Respostas ao pedido de esclarecimento

EDITAL CONCORRÊNCIA 001/2022

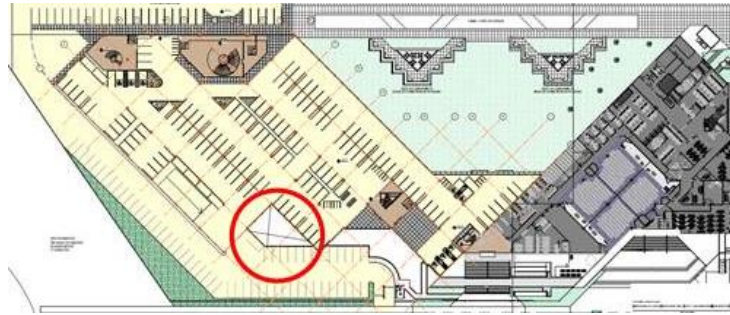
Encontramos na planta um vão proposto no layout do “Estacionamento 1” conforme indicado abaixo no círculo vermelho. Este vão daria para uma área de vegetação no nível do Estacionamento 2, sendo necessária uma vedação nas suas laterais. Qual a finalidade deste vão? Devemos considerá-lo?

RESPOSTA: Não se trata de um vão e sim uma área inutilizada devido a característica do prédio.

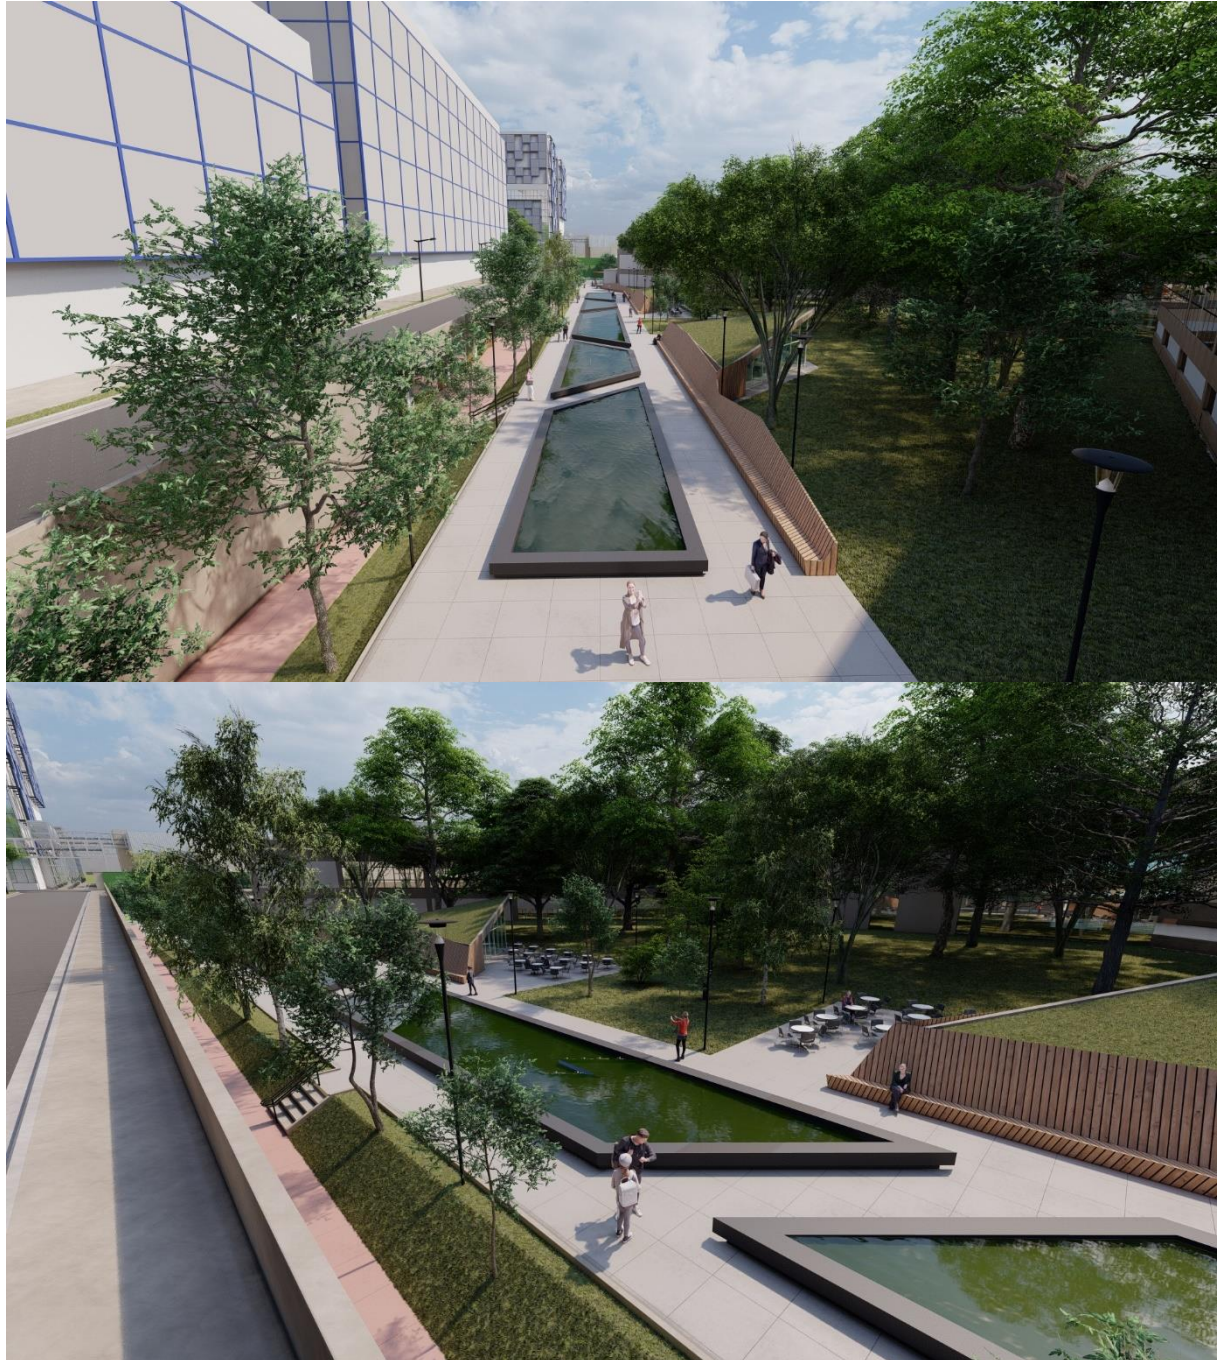
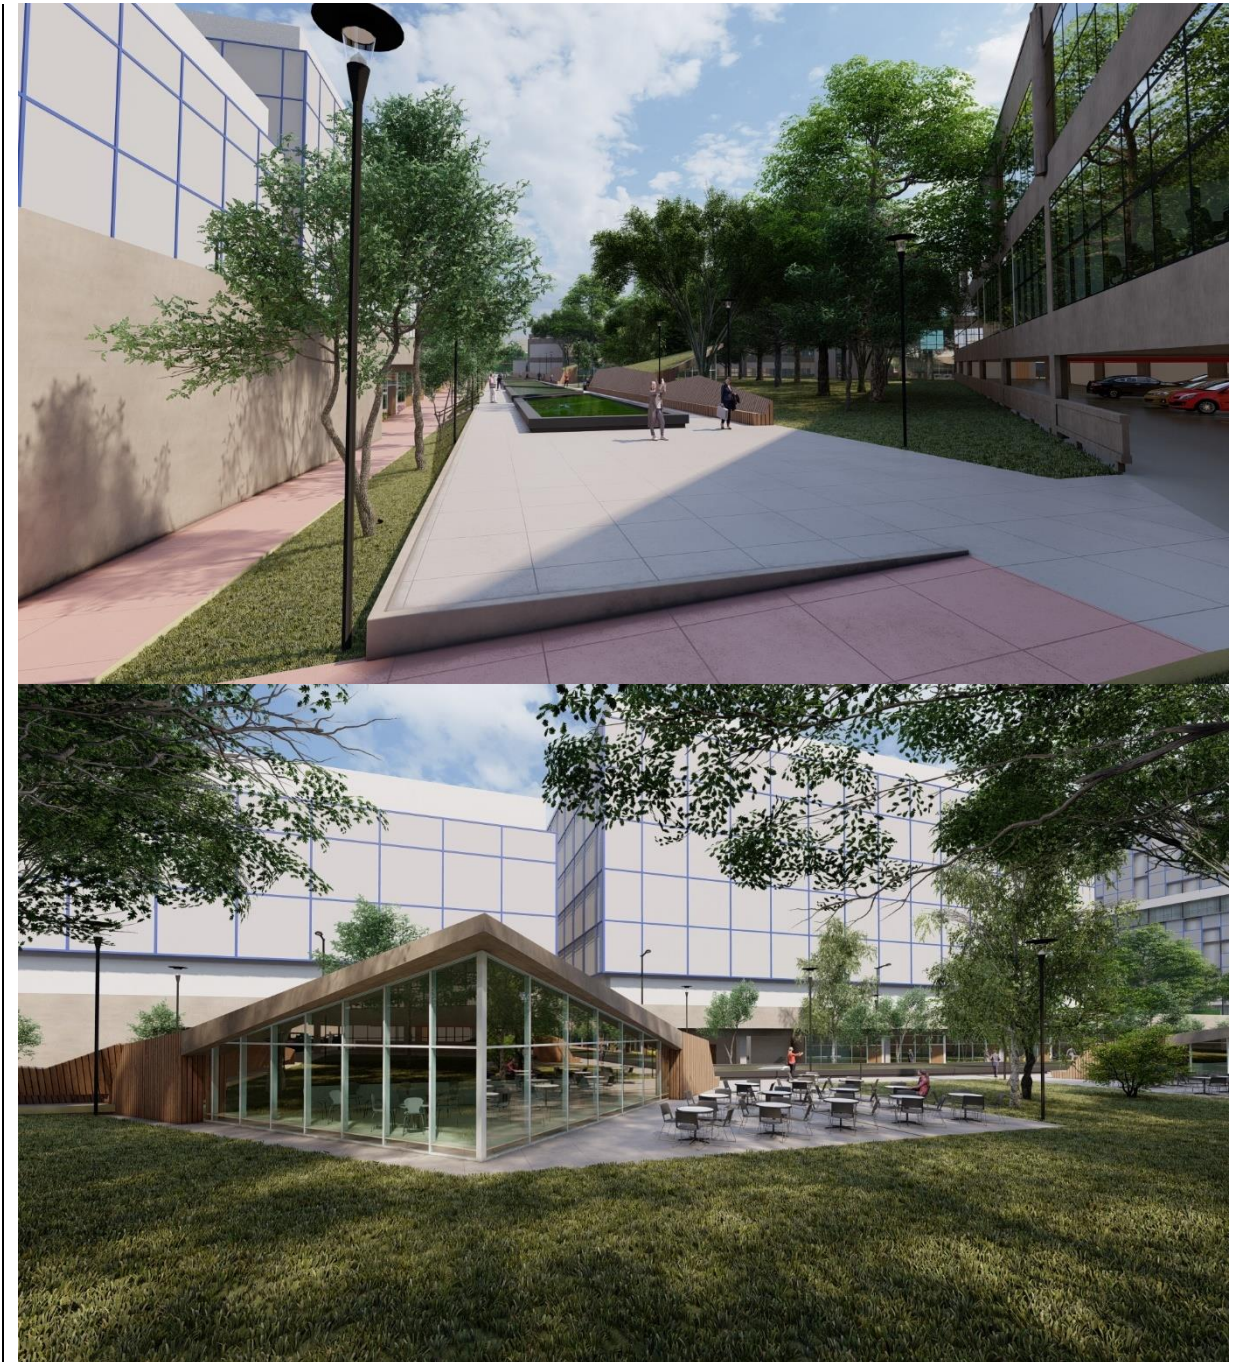
Nós fizemos um estudo de rota de fuga do layout proposto e encontramos a necessidade da inclusão de novas escadas e compartimentação para atendimento à norma, conforme listado abaixo:

- 1° subsolo: necessária compartimentação corta-fogo e inclusão de uma nova escada de 1,20m

- Térreo: necessária compartimentação corta-fogo e inclusão de uma nova escada de 1,20m

- Primeiro pavimento: necessária compartimentação corta-fogo, inclusão de duas novas escadas de 1,20m e duas novas escadas de 1,65

- 3° pavimento: necessária inclusão de uma nova escada de 1,20m

Devemos considerar o custo destas escadas e compartimentações no orçamento?

Estas escadas poderão ser locadas do lado externo do edifício?

RESPOSTA: Toda e qualquer adequação deverá ser colocada no projeto, caso previsibilidade de norma. Obviamente pedimos sempre um alinhamento e discussão para visualização dos impactos e aprovação por parte do corpo técnico da Fundação Butantan. Portanto, para atendermos o corpo de bombeiros e obtermos a aprovação do projeto, bem como o AVCB, deverá ser colocado em custo todos os possíveis impactos, como já previsto em memorial de contratação.

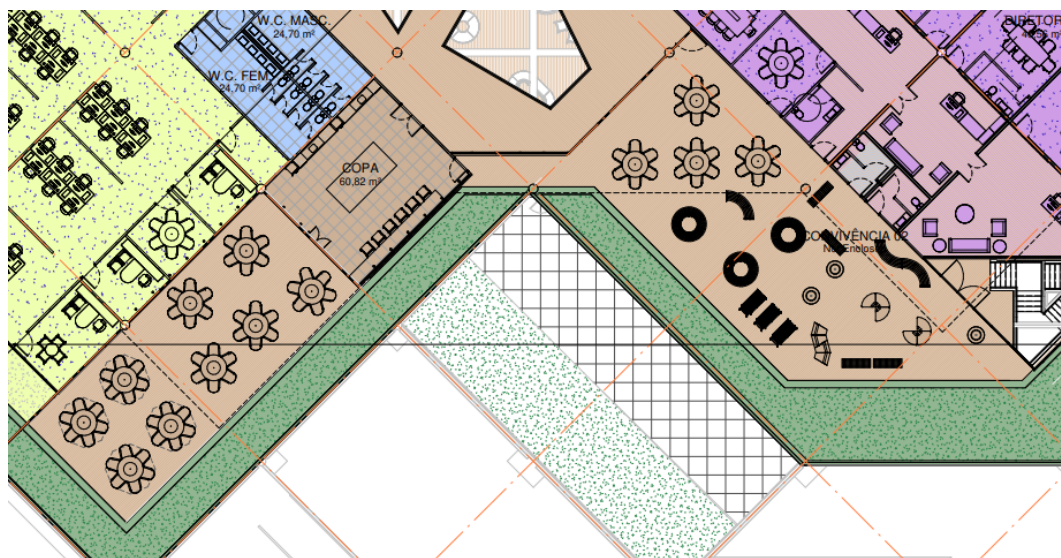
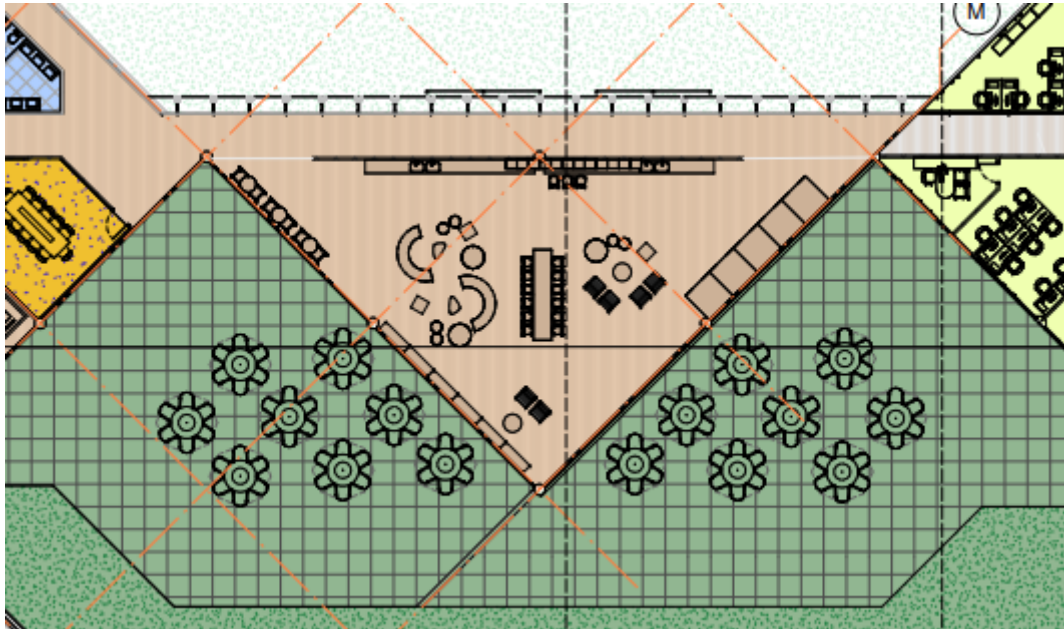
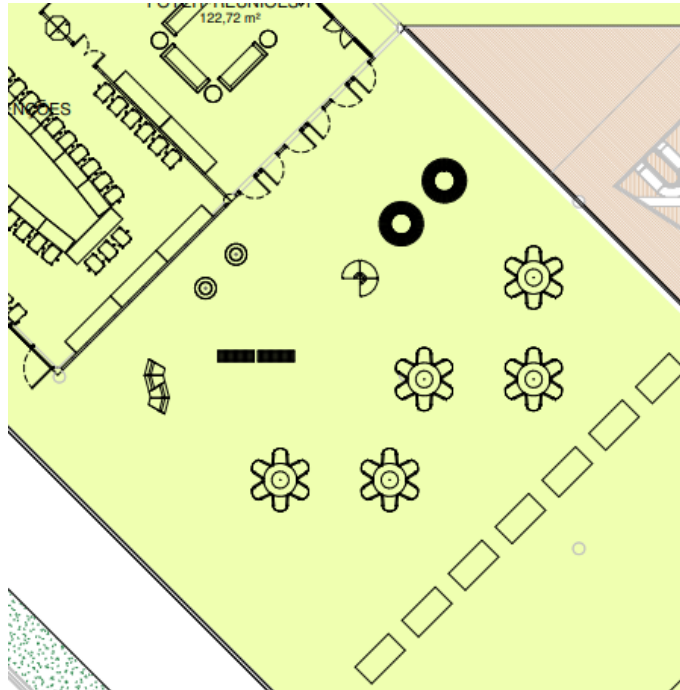
Na quinta linha informa que a “Construção de cafés/área e convivência” é escopo desse contrato:

Solicitação: Não identificamos projetos ou memoriais indicando a localização, área e

tipo de acabamento dessas edificações no entorno da obra, favor esclarecer.

RESPOSTA: Ver resposta acima para localização dos cafés, abaixo as demais áreas e para descrição ver memorial DI-0081-EP-AR-MD-0001_03 itens 5.14 a 5.16

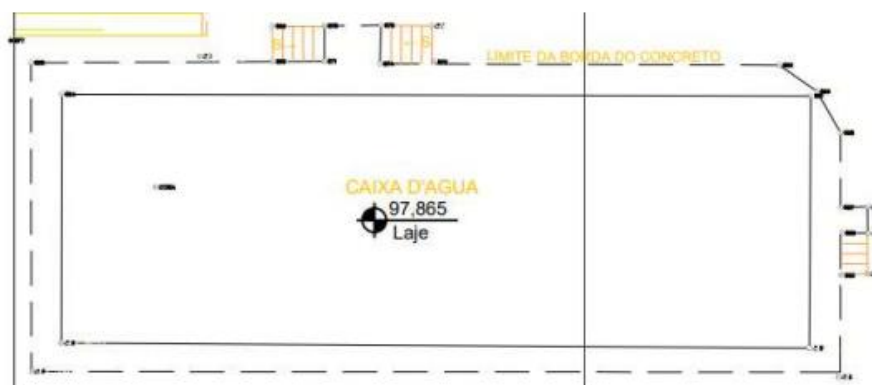
Em memorial descritivo, consta o seguinte item:

- Demolição da caixa d'água no topo da edificação. Deve-se traçar um plano de demolição da caixa d'água para evitar danificar a estrutura existente.

No nosso entendimento a caixa d'água é essa abaixo. Está correto nosso entendimento? Em caso negativo, apresentar a localização em planta da caixa d'água.

RESPOSTA: A caixa d'água da questão está no terceiro pavimento do bloco2

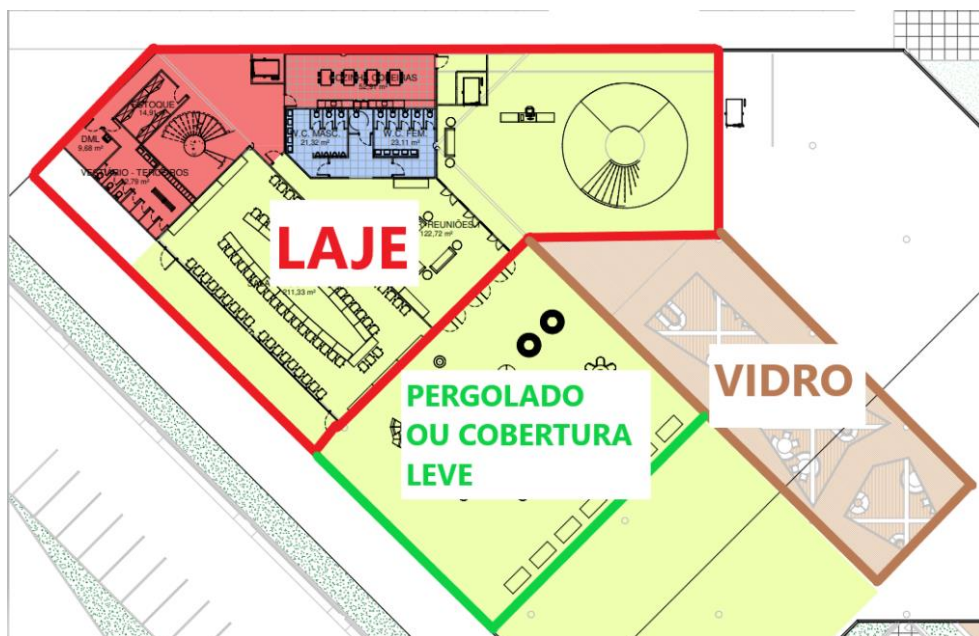
Há possibilidade de fornecerem a planta de cobertura do bloco 2? Caso negativo, poderiam nos informar qual a área coberta e a área descoberta?

RESPOSTA: Segue informação solicitada

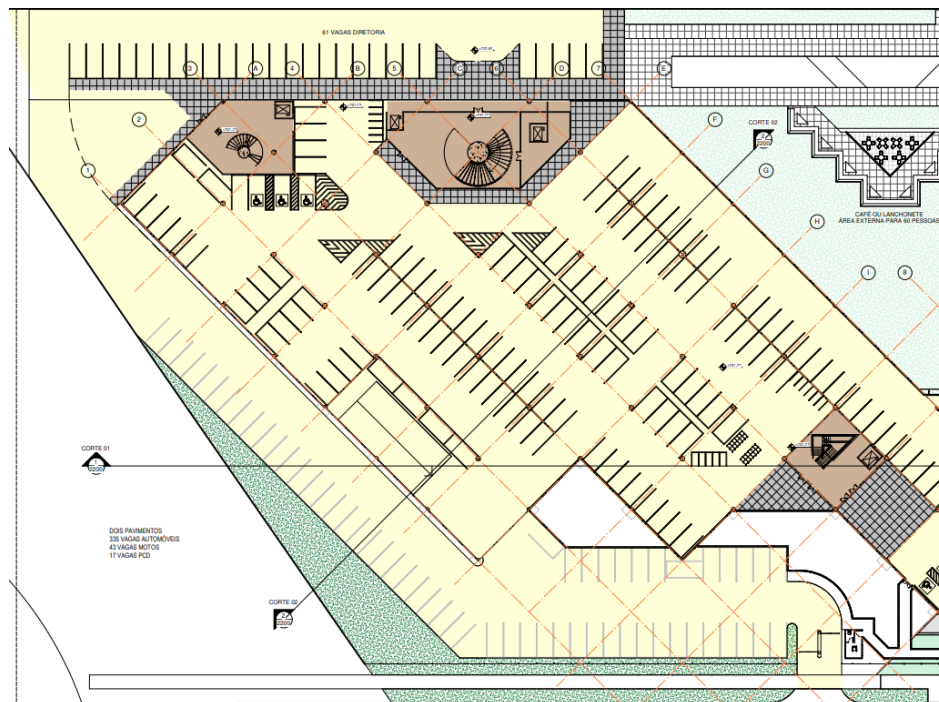
Em memorial temos que devemos considerar pavimentação para acesso ao bloco 2. Entendemos que essa área é a área hachurada em rosa abaixo. Está correto nosso entendimento?

RESPOSTA: Essa planta é do existente, deverá ser usada a planta de concepção estética, conforme abaixo.
